**Modulo per la presentazione delle osservazioni per i piani/programmi/progetti sottoposti a procedimenti di valutazione ambientale di competenza statale**

CODICE 9755

Valutazione di Impatto Ambientale (VIA) – art.24 co.3 D.Lgs.152/2006 e s.m.i.

**Impianto per la produzione di energia elettrica da fonte rinnovabile di tipo eolico della potenza complessiva di 39,6 MW, costituito da 6 aerogeneratori di potenza pari a 6,6 MW ciascuno e delle relative opere civili ed elettriche connesse denominato Sestino**

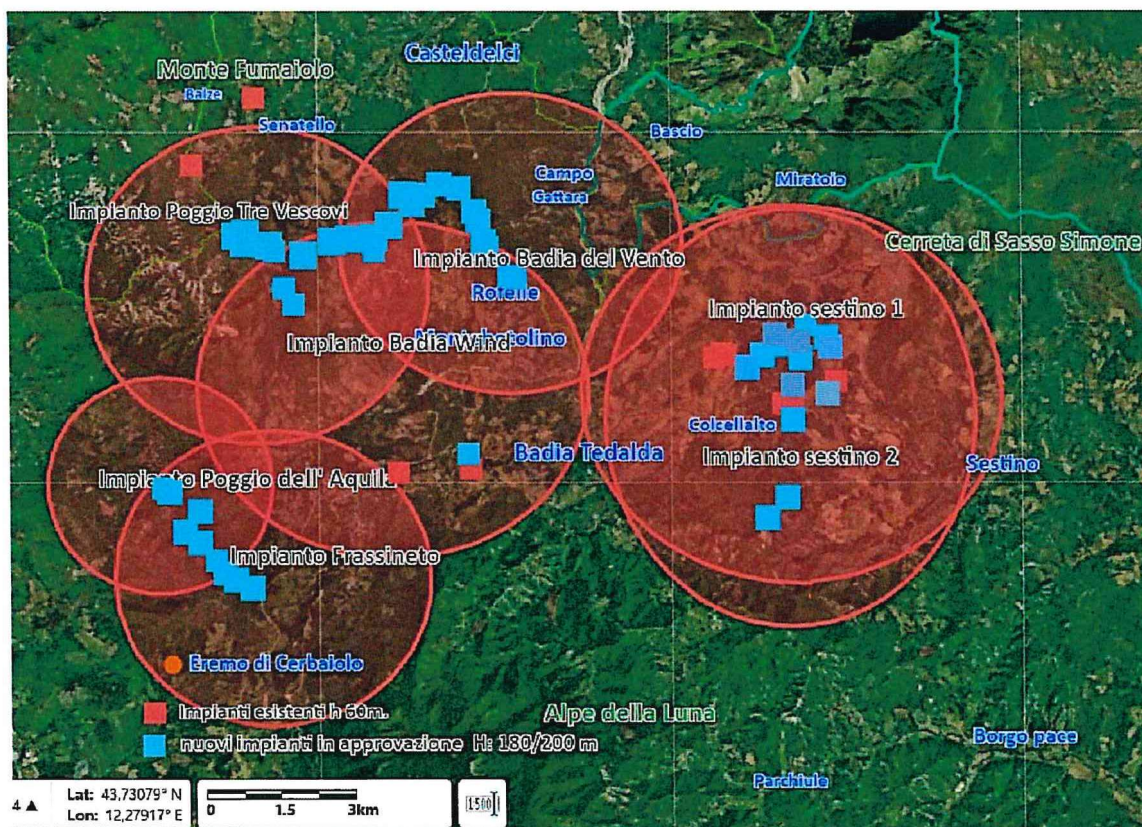
**In particolare, nella zona dei comuni di Badia Tedalda (AR) e di Sestino, al confine con Emilia Romagna e Marche, oltre a quello in oggetto "Impianto Eolico industriale denominato "SESTINO", presentato dalla società RWE Renewables Italia S.r.l. Milano" insistono i seguenti progetti eolici di grande taglia, in elenco:**

Si tratta infatti di progetti con turbine di grande taglia di 180 e 200 metri, che una volta installate saranno visibili e produrranno i loro effetti di spazzamento non mitigabili.

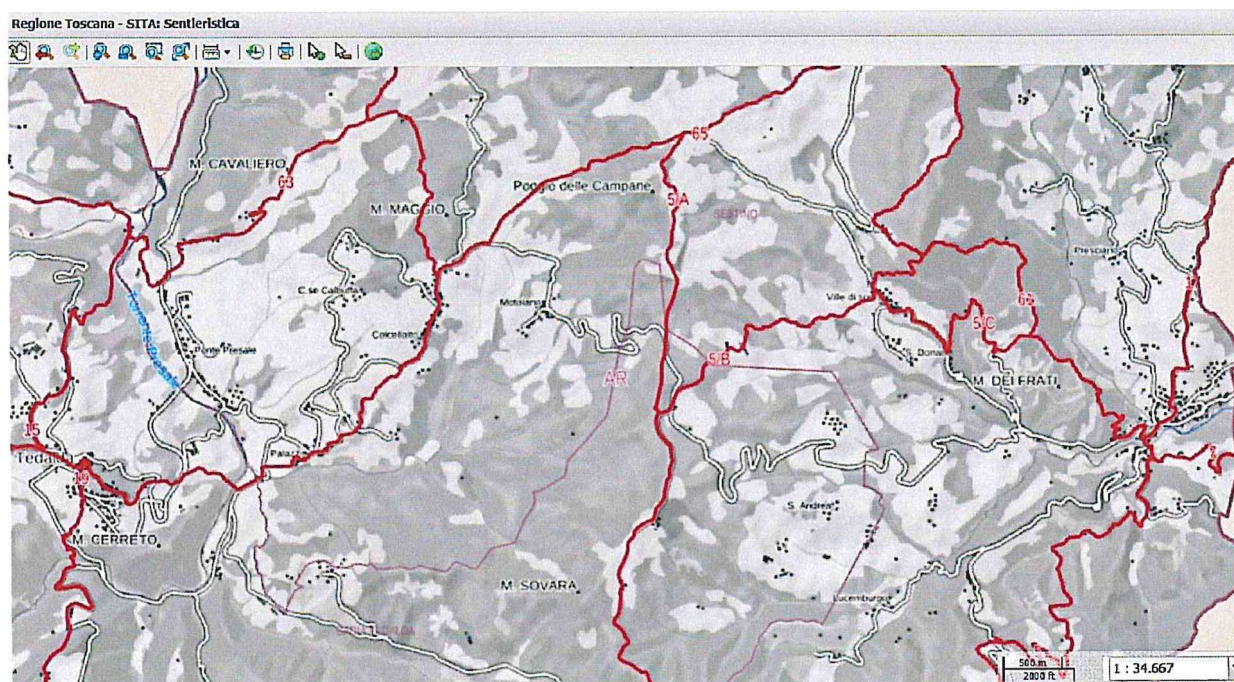
**Complessivamente si evidenzia l'impatto relativo all'interruzione di reti ecologiche, alla sottrazione di habitat naturale, all'ulteriore impermeabilizzazione di suoli incontaminati e al disturbo diretto e indiretto causato a carico delle comunità biotiche presenti, non solo nel sito direttamente coinvolto dal progetto, anche nelle vicine aree già sottoposte a tutela naturalistica più stringente, che necessitano di utilizzare anche questa zona per lo svolgimento delle loro interazioni biologiche fondamentali.**
